MINISTÉRIO DO MEIO AMBIENTE  
INSTITUTO BRASILEIRO DO MEIO AMBIENTE E DOS RECURSOS NATURAIS RENOVÁVEIS  
Unidade Setorial da Diretoria de Licenciamento Ambiental

TERMO DE ABERTURA DE VOLUME

Aos 20 dias do mês de maio de 2013, procedemos a abertura deste volume nº LI do processo de nº 02001.002715/2008-88, que se inicia com a página nº 10201. Para constar subscrevo e assino.

Assunto: **Atendimento a Condicionante 2.17 da LO 10/97/2012 UHE Jirau**

Figura 01. Cronograma de enchimento do reservatório.  
Fonte: ESBR - adaptado.

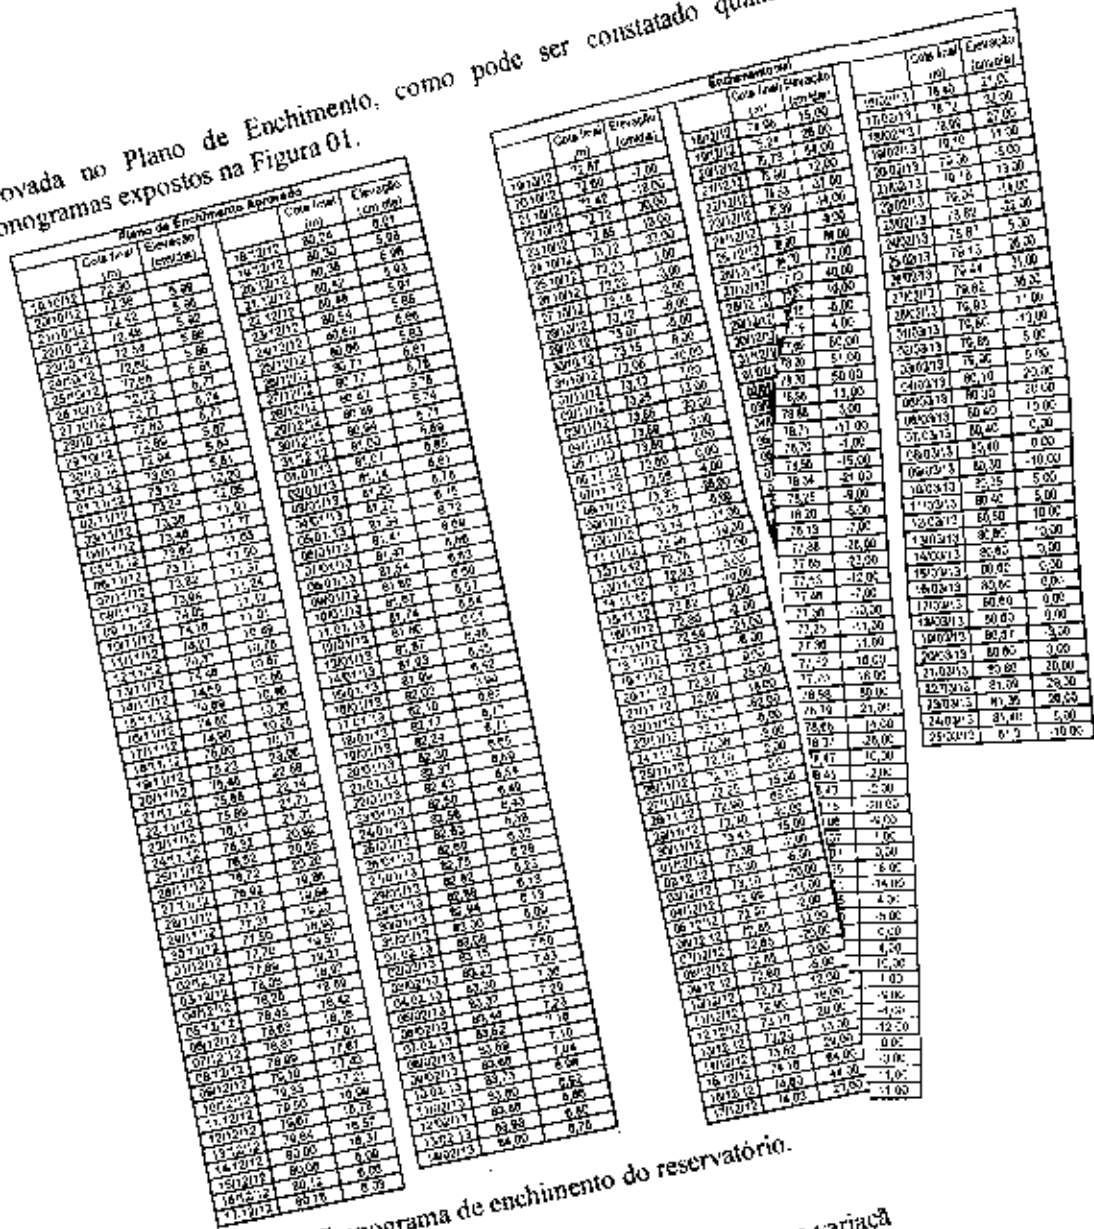
aprovada no Plano de Enchimento, como pode ser constatado quando comparado os dois cronogramas expostos na Figura 01.

Em resumo, citam-se alguns períodos em que a variação  $\Delta h$  é prevista, no Plano de Enchimento aprovado, 8 dias de enchimento, da cota 72,72 a 73,27 m/dia. Em condições reais, o enchimento se deu 3 dias, como elevação máxima de 6,7 cm e ocorreu entre as cotas 80,4 e 80,6 m, a elevação máxima diária era de 5,91 cm e o enchimento ocorreu com elevação de 10 cm/dia; entre as cotas 80,1 a 80,4 m, a elevação máxima diária foi de 6,7 cm e ocorreu em 10 dias, com elevação de 6,85 cm. Em condições reais, o enchimento ocorreu em 3 dias com elevação máxima diária de 29 cm.

Figura 01. Cronograma de enchimento do reservatório.  
Fonte: ESBR - adaptado.

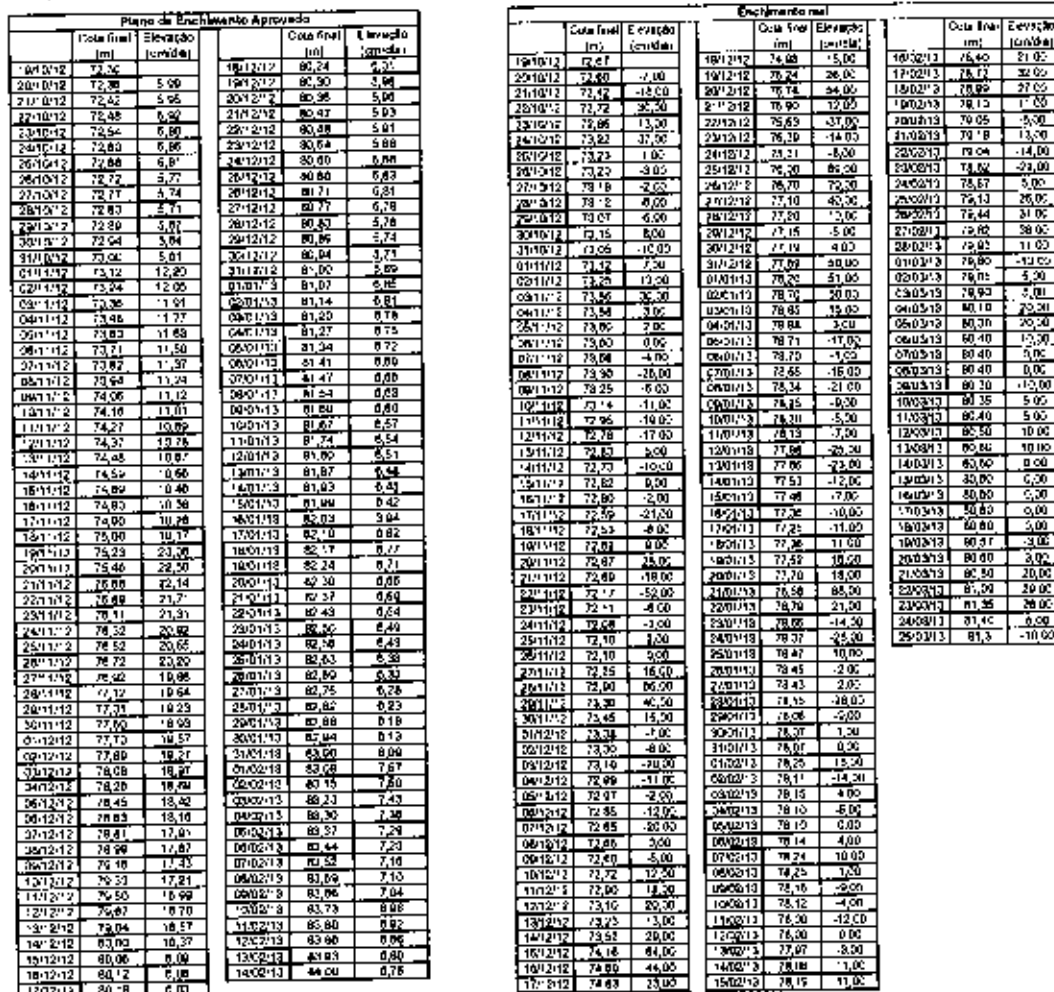
aprovada no Plano de Enchimento, como pode ser constatado quando comparado os dois cronogramas expostos na Figura 01.

Em resumo, citam-se alguns períodos em que a variação foi superior:

Figura 01. Variação temporal da concentração de mercúrio em amostras coletadas no canteiro de obras.  
Fonte: IT/AT 532/2013.

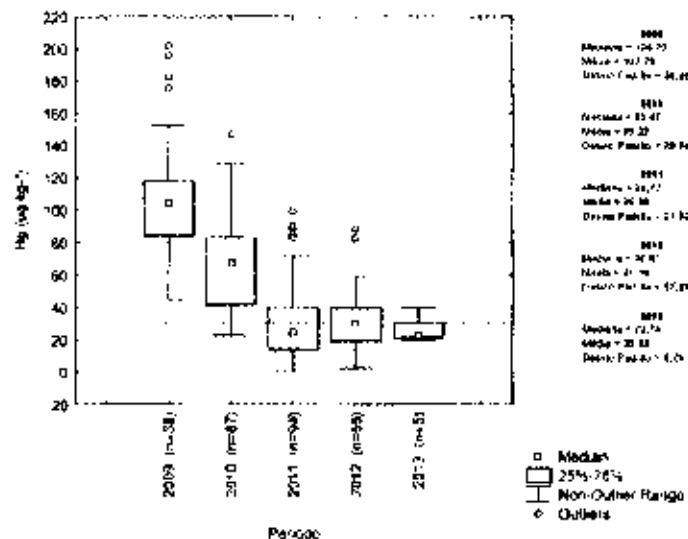
Segundo o documento, houve um decréscimo da concentração de mercúrio até atingir o nível basal do metal na matriz, cerca de 30 µg/kg, nos horizontes mais profundos, nos anos 2011 a 2013, o que indica a contribuição significativa da deposição atmosférica do metal.
